島根原子力発電所 2号炉 火災による損傷の防止 (コメント回答)

令和元年10月
中国電力株式会社

審査会合での指摘事項

- ◆ 「自動起動方式」と「中央制御室からの手動起動方式」とのメリット・デメリットについて、以下のとおり整理した。

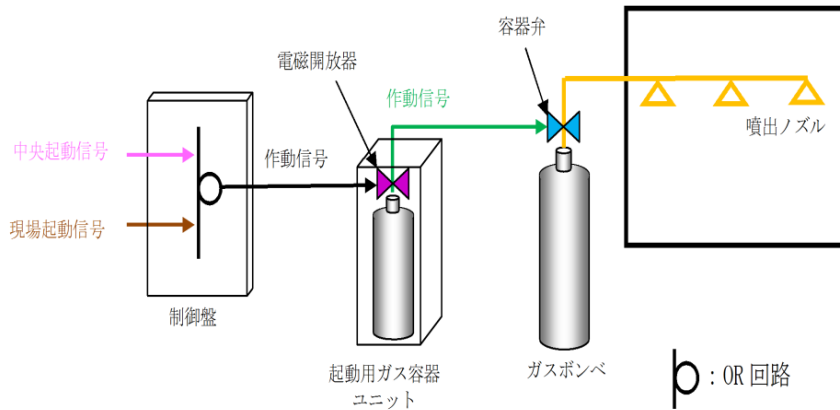
全域ガス消火設備について、火災防護基準の要求である「早期の感知及び消火を行える設計」という観点から、自動起動及び中央制御室からの手動操作のメリット・デメリットをそれぞれ整理したうえで、起動方式について検討すること。

自動起動方式	中央制御室からの手動起動方式
メリット	<ul style="list-style-type: none"> ● 火災感知器発報から消火設備の起動までに、運転員が介在しないため、消火開始までの時間が短く、確実性が高い。 	<ul style="list-style-type: none"> ● 運転員が、感知器発報後、カメラによる確認や現場確認により、人の退避を確認した後に起動することから、ガス放出による人身安全上のリスクを低くできる。 ● 作業等で不用意に煙が発生した場合等でも、運転員がカメラによる確認や現場確認により、現場状況を確認した後に起動することから、誤起動リスクを低くできる。
デメリット	<ul style="list-style-type: none"> ● 退避できない人がいた場合、消火に伴う有毒ガス発生や、ノズルからの低温（沸点：-58℃）のガス放出による人身安全上の問題が否定できない。 ● 作業等で不用意に煙が発生した場合等、誤起動リスクを否定できない。 	<ul style="list-style-type: none"> ● 火災感知器発報から消火設備の起動までに、感知器発報位置の特定及びカメラによる確認や現場確認において、運転員が介在することになる。
整理結果	<p>全域ガス消火設備の起動方式としては、運転員が介在することなく確実性が高い「自動起動方式」とし、バックアップとして「中央制御室からの手動起動方式」※を取り入れた設計とする。</p> <p>【自動起動方式の配慮事項】</p> <ul style="list-style-type: none"> ● 複数の感知器が作動した場合に自動起動するように誤作動防止を図った設計とする。 ● 消火設備の動作前に職員等の退出ができるように警報又は音声警報を吹鳴し、20秒以上の時間遅れをもってガスを放出する設計とする。 ● 各室に作業員が作業等で長時間滞在するような場合には、人身安全を考慮し、起動方式を「自動」から「手動」に切り替える運用とする。この場合、起動方式を「自動」から「手動」に切り替えたとしても、現地の作業員等により、早期の感知及び早期の初期消火活動が可能である。 <p>※：煙感知器又は熱感知器のうち一方の誤作動、不作動により消火設備が自動起動しない場合であっても、もう一方の感知器の作動によって中央制御室に警報が発報するため、運転員が火災の発生を確認した場合には手動により消火</p>
